Gemeinde Horw; Bebauungsplan Kernzone Winkel 2014

Vorprüfungsbericht

gemäss § 19 des Planungs- und Baugesetzes (PBG)

Abbildung: Zu prüfende Vernetzungskorridore (Abbildung aus Seite 6 des Fachberichts FACHBERICHT RIEDSCHUTZ / AMPHIBIEN vom 13. August 2014)

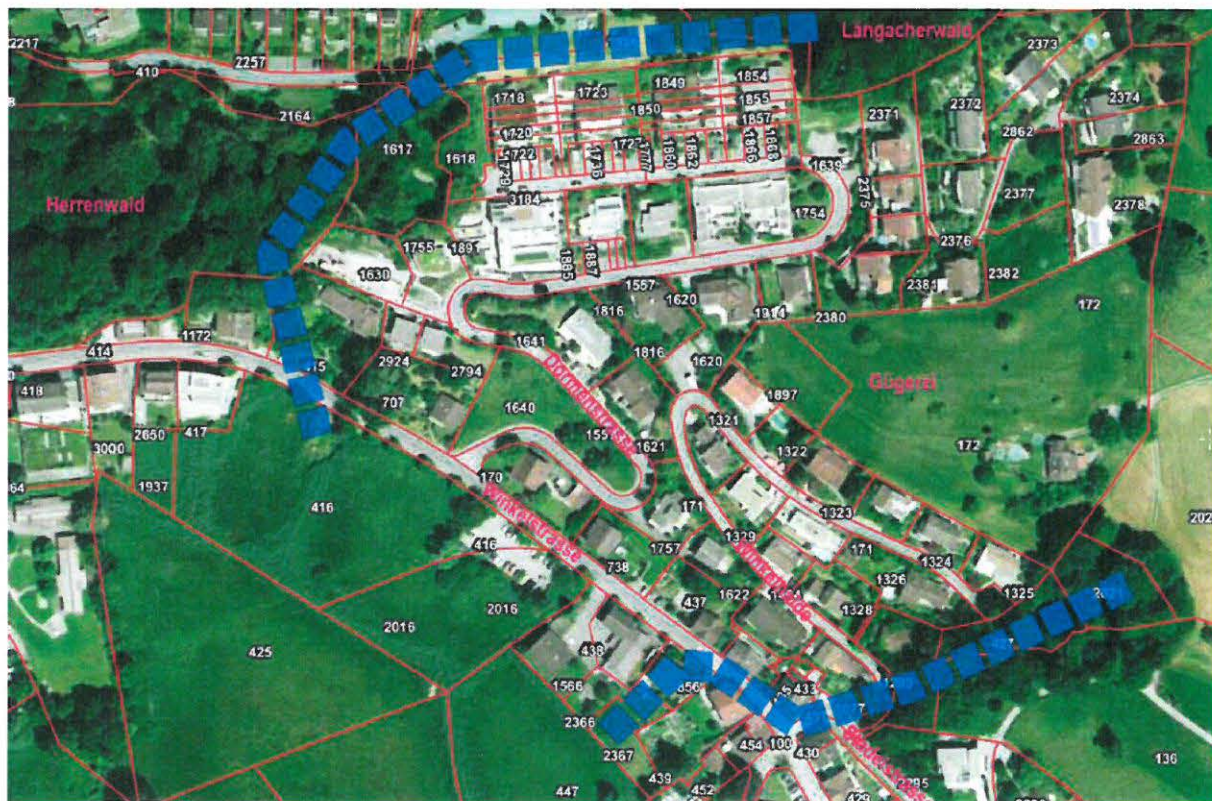
Die geforderte Vernetzung ist nachvollziehbar und lässt sich auch gemäss den Gutachten begründen. Vergleiche nachfolgende Abbildung:

Wie aus dem Fachbericht hervorgeht, ist die Vernetzung grossräumig zu betrachten und die schematisch dargestellten Korridore in der Abbildung oben sind zu „prüfen“. Aufgrund der Bedeutung und der räumlichen Ausdehnung einer Vernetzung zwischen dem Ried und der Horwer-Halbinsel sowie der fehlenden abschliessenden Gewissheit, dass die dargestellten Korridore zweckmässig sind, ist eine zwingende Auflage der Vernetzung im Bebauungsplan nicht zweckmässig. Der Bebauungsplan soll jedoch ein späteres Vernetzungsprojekt nicht verunmöglichen. Mit der von der Gemeinde vorgeschlagenen Formulierung von Art. 24 ist dies sichergestellt.

Die Gemeinde wird jedoch die zweckmässige Vernetzung des Rieds mit der Horwer-Halbinsel angehen müssen, um gegebenenfalls im Baubewilligungsverfahren geeignete Auflagen zur Amphibien-Vernetzung machen zu können. Im Rahmen des vorliegenden Bebauungsplanverfahrens bestehen diesbezüglich jedoch keine Pendenzen. Art. 24 kann unverändert belassen werden.
